**Processo do Termo de Convênio nº
138/2013 firmado com o Instituto
Mato Grosso, em 10.12.2013, para
realizar reforma no Museu Histórico
de Mato Grosso (PARTE 3)**

Análise de Execução Física do Convênio nº 138 / 2013

Detalhe fotográfico do marco deteriorado e dobradiça sem parafusos de fixação
(25.06.2015)

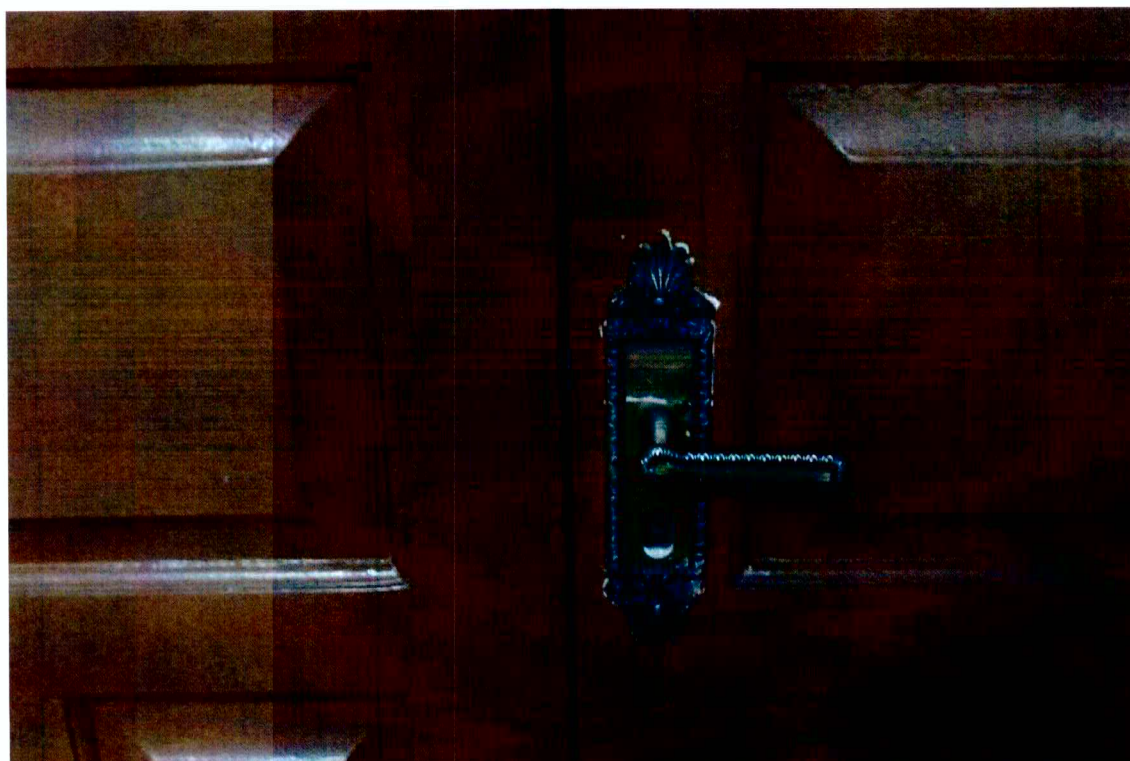
Recuperação do item 4.4, observa-se a precariedade da recuperação e o aparecimento de infiltrações, pintura indevida no ferrolho, espelho e maçaneta (26.06.15)

Detalhe da falta e cilindro, maçaneta e parte do espelho (25.06.2015)

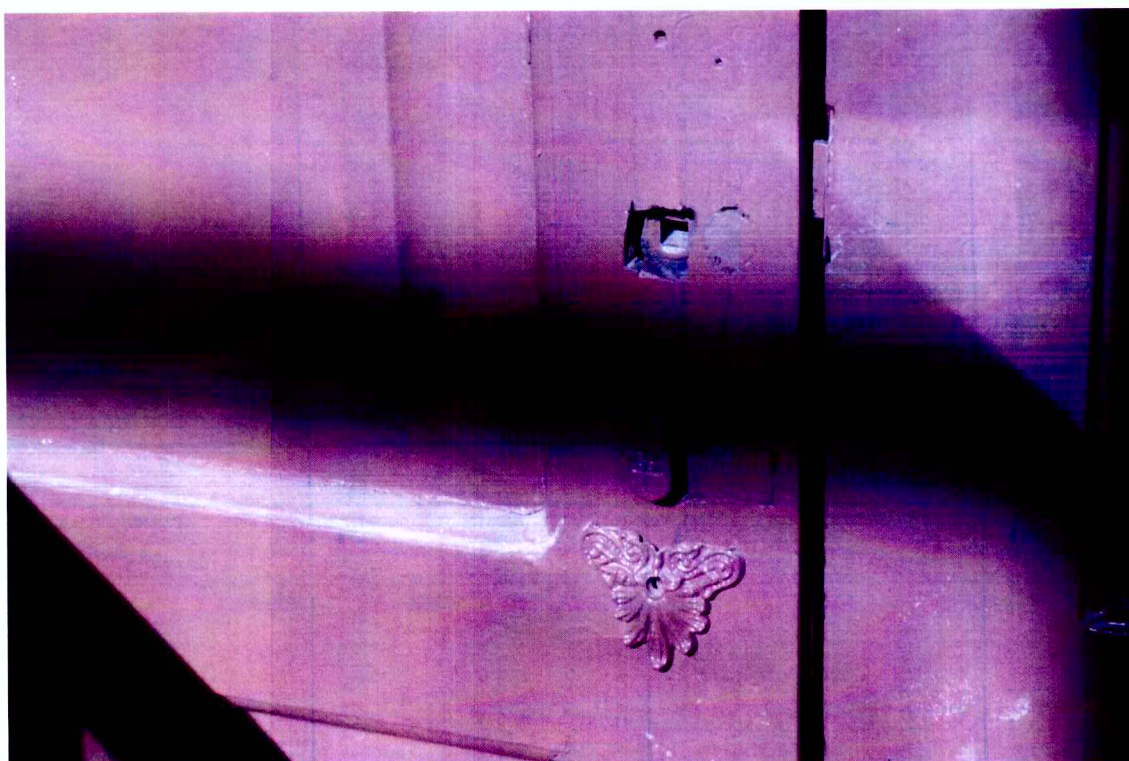
Fechadura Porta Principal sem maçaneta e
dobradiça com anéis de reforço deteriorados

Identificação da qualidade duvidosa do serviço contratado.

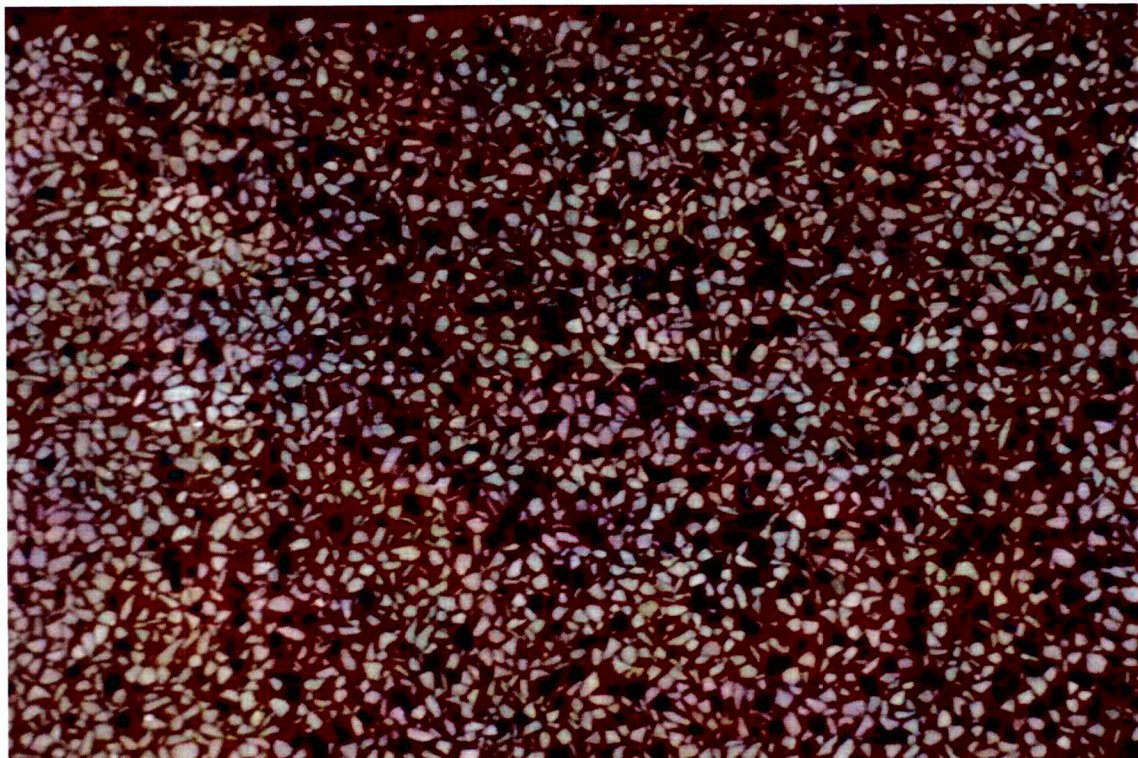
- 1. Além do testemunho do funcionário Aguilar que contesta a recuperação do piso hidráulico, não há evidência segura de que o serviço foi realizado;
- 2. Consequentemente o item 5.2, não foi realizado;
- 3. **Não há** no prédio soleiras de granito. Identifica-se no local a aplicação de granilite sem o uso de pigmentação, com péssima qualidade na sua execução e sem nenhum compromisso estético com as soleiras em granilite originais do prédio (época da substituição das mezanelas pelo piso hidráulico);

Detalhe fotográfico do granilite da época(original), com uso de pigmento oxido de ferro

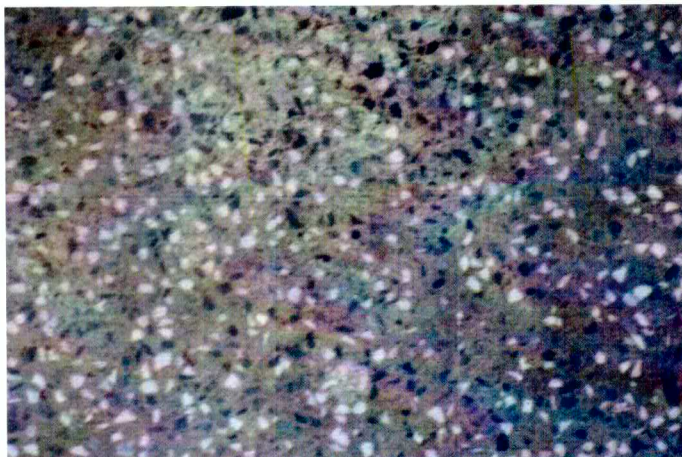
Detalhe fotográfico da aplicação do granilite, sem a utilização de pigmentação, rompendo a leitura estética do original. Apresenta ainda marcas do uso de lixadeira mecânica o que desqualifica a mão de obra utilizada evidenciando a falta de compromisso em resgatar as peças que se encontravam deterioradas ou demolidas.

Item 9.4 - Não há indícios que comprovem a execução dos serviços propostos. Note a qualidade das telhas e rufos, ambos em processo de deterioração.

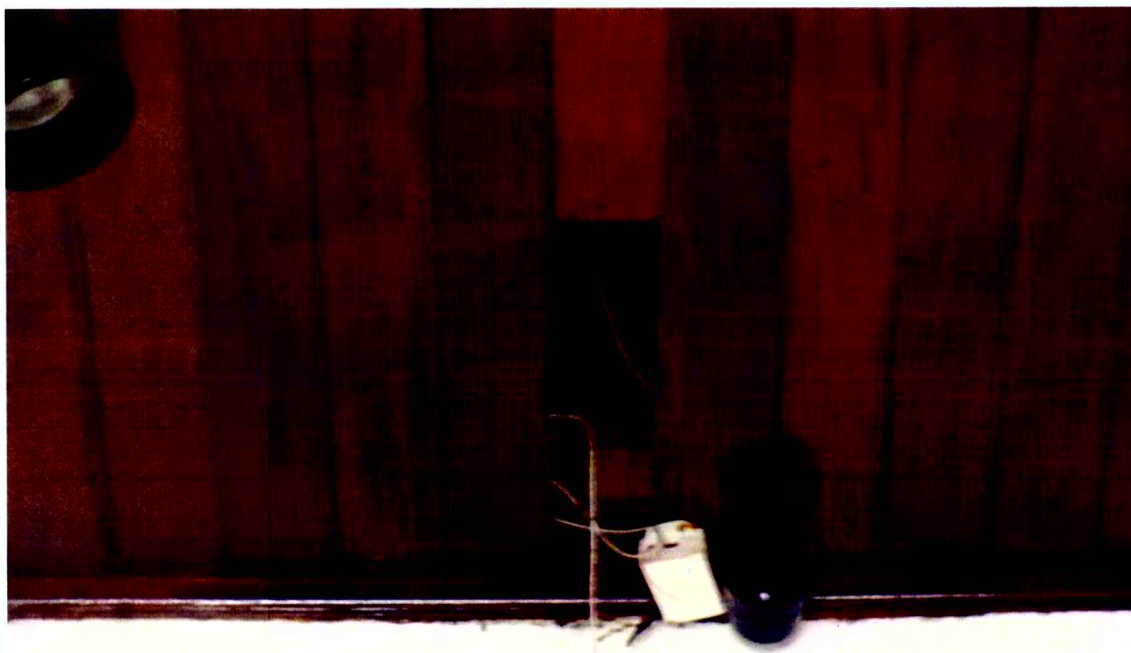
1. Item 9.1, **não** executado, informação prestada pelo funcionário Aguilar.
2. Item 9.2, **não** executado, foram trocadas algumas telhas danificadas;
3. Item 9.6, **não** executado.

Item 9.2 e 9.3 – Não há indícios que comprovem a execução dos serviços propostos. Note restos de telhas cerâmicas sobre uma cobertura com alinhamento irregular.

Item 18.0 / Calçada Fachada Praça da República / **Não** execução da meta proposta.

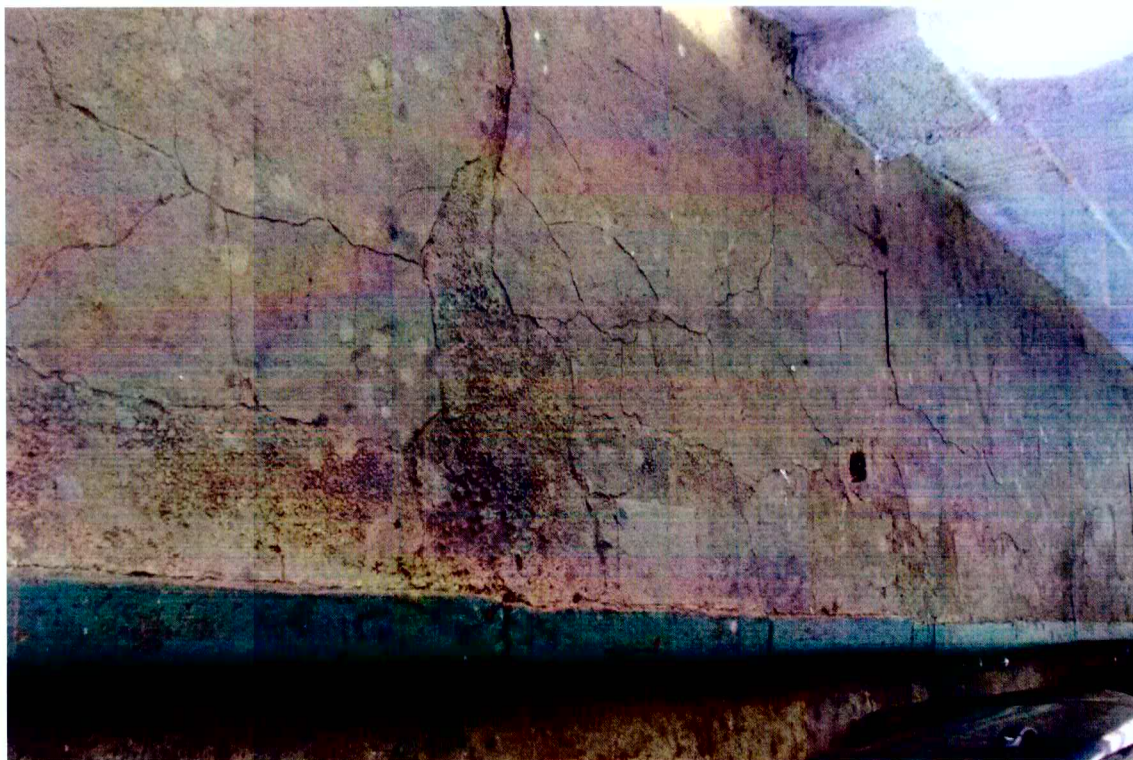
Item 18.0 / Calçada Fachada – Rua Antonio Maria / **Não** execução da meta proposta.

Item 18.0 / Calçada Fachada – Trav. João Dias / Não execução da meta proposta.
